Comisión Nacional
de Hidrocarburos

Opinión Técnica respecto de la modificación de los Anexos 1, 2, 3 y la incorporación del Anexo 4 asociados a la Asignación AE-0151-UCHUKIL

Abril, 2021

Figura 2. Configuración de la Asignación de Exploración AE-0151 –UCHUKIL (Color naranja), Áreas de Evaluación (Color púrpura) y Extracción (Color rojo) objeto de la Opinión técnica solicitada por la secretaria y Asignaciones vecinas.

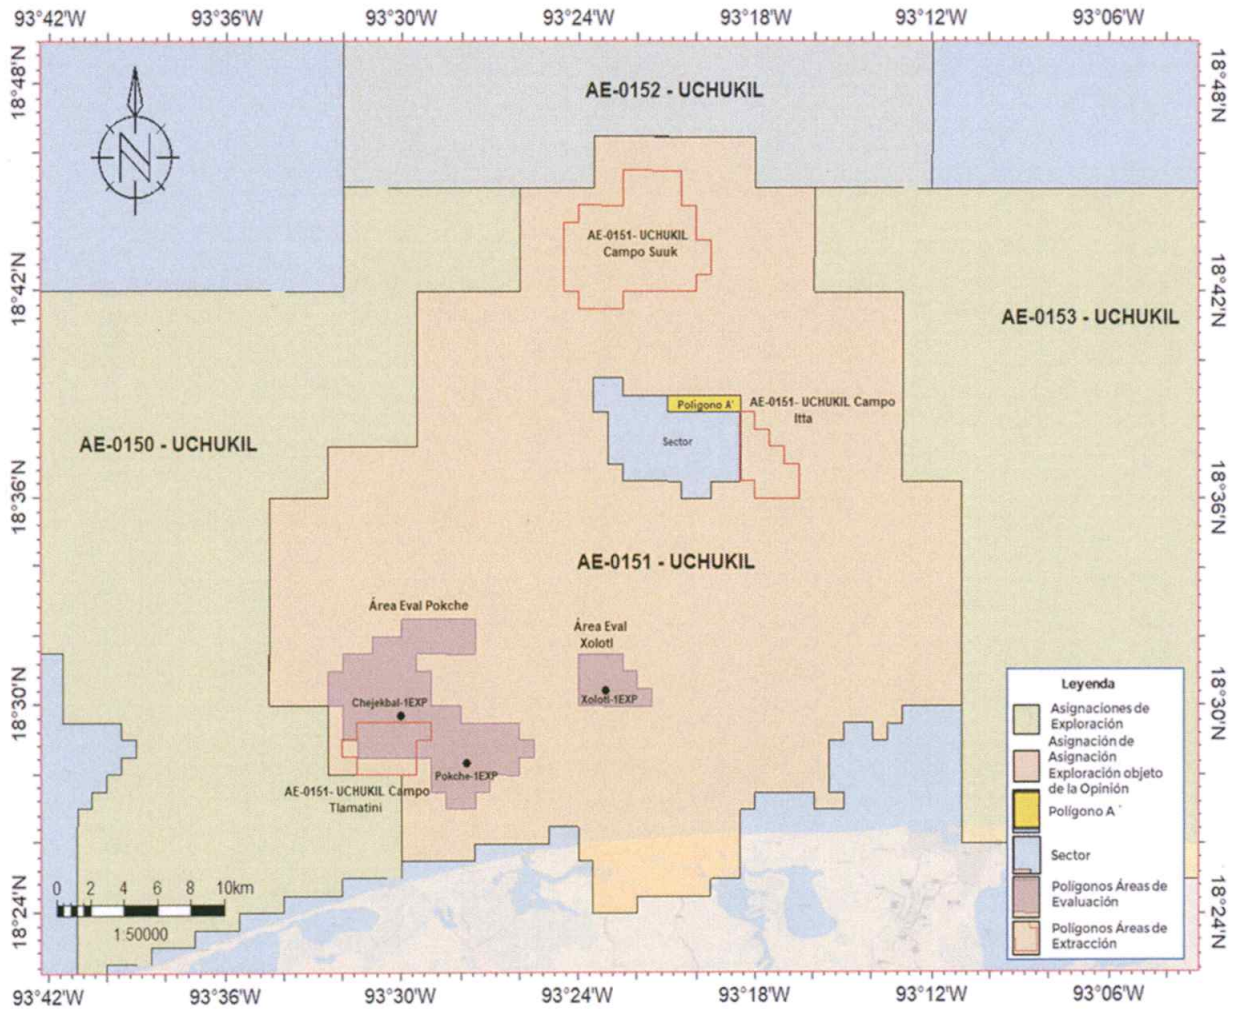
La configuración del polígono de la Asignación de Exploración AE-0151 – UCHUKIL, así como las Áreas de Evaluación y las Asignaciones de Extracción objeto de la Opinión, se pueden observar en la figura 2.

Por lo tanto, esta Comisión opina que es técnicamente viable agregar los polígonos en comento al Título de la Asignación, tomando en consideración las restricciones en profundidad para desarrollar las actividades de Evaluación asociadas a los descubrimientos Pokche-1, Chejekbal-1EXP y Xolotl-1EXP, así como para desarrollar las actividades de Extracción de Hidrocarburos en los Campos Tlamatini, Itta y Suuk. Dado lo anterior y, conforme a lo aprobado por el Órgano de Gobierno de esta Comisión, se requiere agregar como parte del Anexo 1, las siguientes restricciones (Tablas 7 y 8).

Por lo que hace a la inclusión de las propuestas de los vértices y coordenadas del área de Evaluación de los Descubrimientos Pokche-1, Xolotl-1EXP, Chejekbal-1EXP y lo correspondiente al área de Extracción de los Campos Tlamatini e Itta y las coordenadas del área de Extracción del Campo Suuk aprobadas, se considera conveniente que la Secretaría, en caso de que así lo determine, modifique el Título de la Asignación e incluya estas propuestas.
